গণপ্রজাতন্ত্রী বাংলাদেশ সরকার
শ্রম ও কর্মসংস্থান মন্ত্রণালয়
কলকারখানা ও প্রতিষ্ঠান পরিদর্শন অধিদপ্তর

ক্যাপ পর্যবেক্ষণের তথ্য

কারখানার নাম	বুনন নীটিং লিঃ
ঠিকানা	Plot 381-383, Block-B, Bashundhara Project, Gazirchat, Ashulia Road, Savar,
কারখানার কোড	DHK115
কালার কোড

মূল্যায়নের ধরণ: বৈদ্যুতিক মূল্যায়ন পর্যবেক্ষণের তারিখ: ০৯-০৪-২০২৩

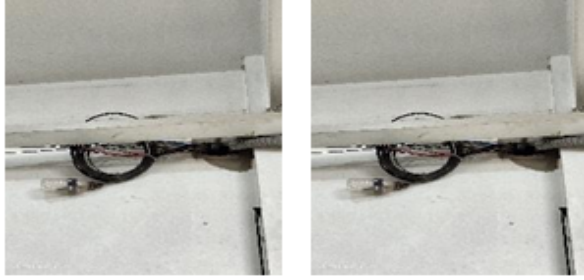
পরিদর্শন পর্যবেক্ষণ	Location- Changeover at Generator room, Shed- 1, LT panel at LT room, Shed- 1, DB at Shed- 2, DB- 2 at Ground floor, Main Building, DB- 2 at 1st floor, Main Building - Electrical connections which was not properly secured with lugs.
ক্যাপ আইটেম ক্যাটাগরি

কার্যক্রম	Provide cable connections with properly soldered / welded lugs at (DB)'s. Ensure that all the electrical connections are properly secured with lugs and glands.
সুপারিশের তথ্যসূত্র	
কারখানার কার্যক্রম	Action has been taken.
অগ্রাধিকার	৬ সপ্তাহ
চূড়ান্ত সময়সীমা	-
সংশোধিত সময়সীমা	০৬-০৮-২০২২
অগ্রগতির অবস্থা	চলমান
মন্তব্য	18-02-2021: Electrical connections are properly secured with lugs at all the locations. P.S. DB-2 ground floor is under maintenance. 18-09-2022 : Electrical connections are not properly secured with lugs. 09-04-2023 : Same as previous.

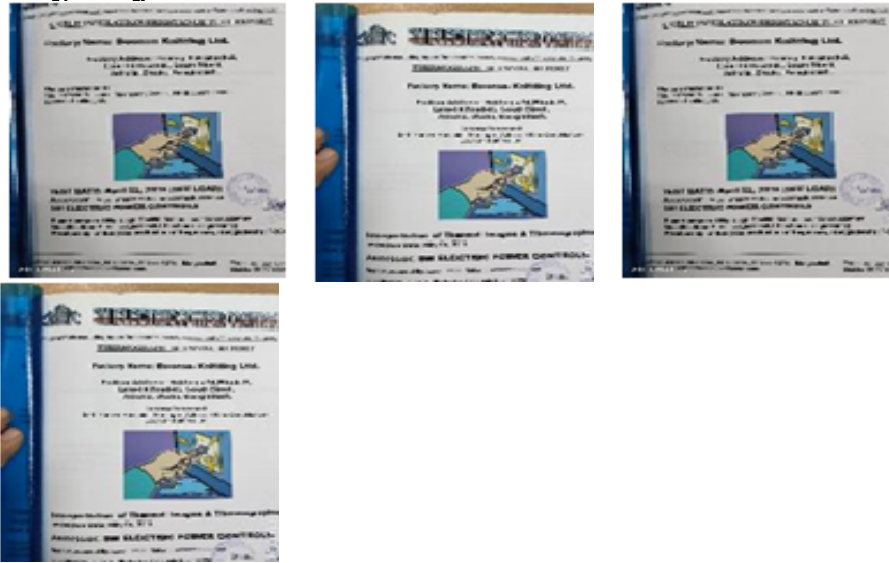
পরিদর্শন পর্যবেক্ষণ	Location- Office room - Periodical inspection and testing (insulation, earth resistance, operation test) of all electrical equipments was not done.
কাপ আইটেম ক্যাটাগরি

কার্যক্রম	Conduct Planned Periodical inspection and testing (insulation, earth resistance, operation test) of all electrical equipment to ensure proper operability of the installation and record should be maintained.
সুপারিশের তথ্যসূত্র	
কারখানার কার্যক্রম	Action has been taken.
অগ্রাধিকার	চলছে
চূড়ান্ত সময়সীমা	-
সংশোধিত সময়সীমা	০১-০১-১৯৭০
অগ্রগতির অবস্থা	শুরু হয়নি
মন্তব্য	18-02-2021: Periodical inspection reports for insulation and earth resistance test have been found on site. 18-09-2022 : Found insulation and thermography inspection and testing reports about 6 years ago. 09-04-2023 : Same as previous.
